Ministero dell' Ambiente e della Sicurezza
Energetica

Commissione Tecnica di Verifica dell'Impatto Ambientale – VIA e VAS

Parere n. 383 del 9 gennaio 2023

<p>Progetto:</p>	<p>Procedura di valutazione d'impatto ambientale ai sensi dell'art. 23 del D.Lgs 152/2006 e ss.mm.ii.</p> <p>Progetto di un impianto per la produzione di energia elettrica da fonte eolica denominato "Parco eolico di Nule e Benetutti" costituito da 11 aerogeneratori con potenza unitaria di 5,7 MW, per una potenza complessiva pari a 62,7 MW ed opere connesse, da realizzarsi nei comuni di Nule (SS), Benetutti (SS), Buddusò (SS), Orune (NU) e Osidda (NU).</p> <p>ID_VIP: 5471</p>
<p>Proponente:</p>	<p>RWE Renewables Italia S.r.l</p>

Fig. 3 – Cartografia 1

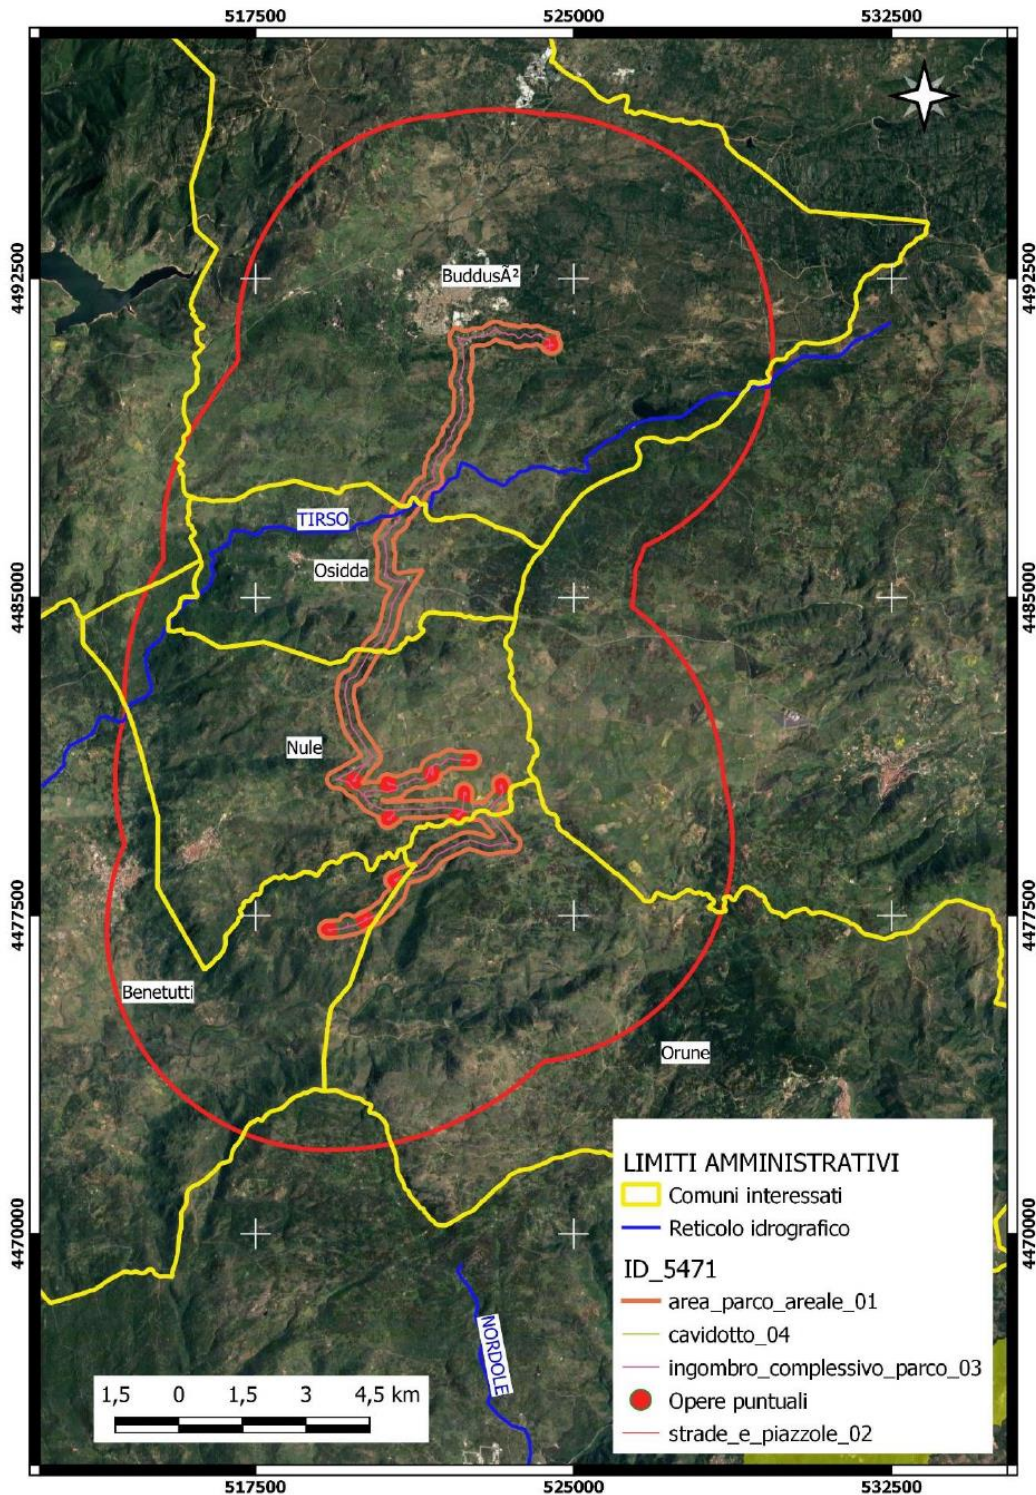
- In allegato la cartografia di riferimento (Cartografia 1). Nel buffer di 5000 m non ricadono siti R.N.2000, aree I.B.A. ed aree tutelate EUAP. Data l’area si è provveduto a scaricare il layer vettoriale di Regione Sardegna relativo ai poligoni classificati come bosco ed evidenziare i poligoni interessati (Cartografia 2)¹

- Il contesto e l’analisi puntuale geolocalizzativa conferma, dunque, la presenza di boschi e di risorse idriche direttamente incise dal progetto e delle opere di connessione.

Fig. 5 – Stato dei luoghi (Fonte: elaborazioni Commissione PNIEC-PNRR-VIA/VAS)

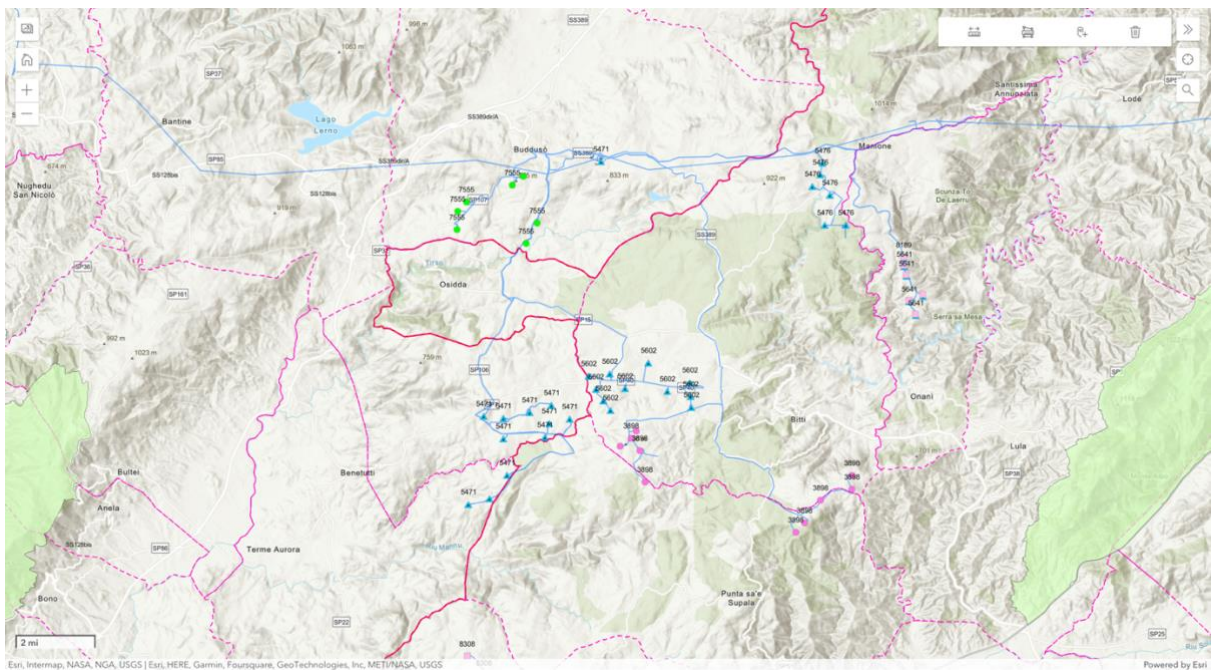
- Da una verifica d'ufficio tramite elaborazioni interne, è stato possibile verificare che nell'area **insistono altri impianti eolici**, come di seguito riportato.

- La Commissione valuta come carente e non esaustiva la documentazione prodotta al fine di effettuare la valutazione degli impatti cumulativi. In particolare, si rileva l’insufficiente trattazione degli impatti cumulativi con gli impianti presenti (tra cui il parco eolico "Gomoretta" ID VIP 3898, distante 1,3 km dal progetto) e delle fotosimulazioni realizzate, non sufficientemente chiare e complete. Si rileva inoltre l’assenza di un modello 3D virtuale di tutta l’area con gli aerogeneratori in progetto e parchi eolici esistenti e con giudizio positivo di compatibilità ambientale, da cui si evinca la collocazione e l’altezza degli stessi rispetto all’orografia del terreno.

Fig. 9 Cartografia Geoportale regionale – presenza *Tetrax Tetrax*

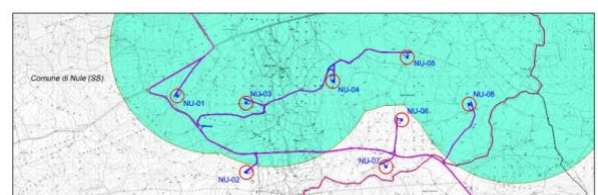
- In realtà quanto riferisce il Proponente è legato all'identificazione, da parte dello studio citato, dei luoghi di riproduzione rinvenuti in passato e non già all'areale di distribuzione, che anche dalla documentazione UE, che ne pone in evidenza lo stato di grave declino e la necessità di una particolare protezione, risulta esteso a gran parte della Sardegna occidentale, sì da non contraddire le risultanze del geoportale regionale
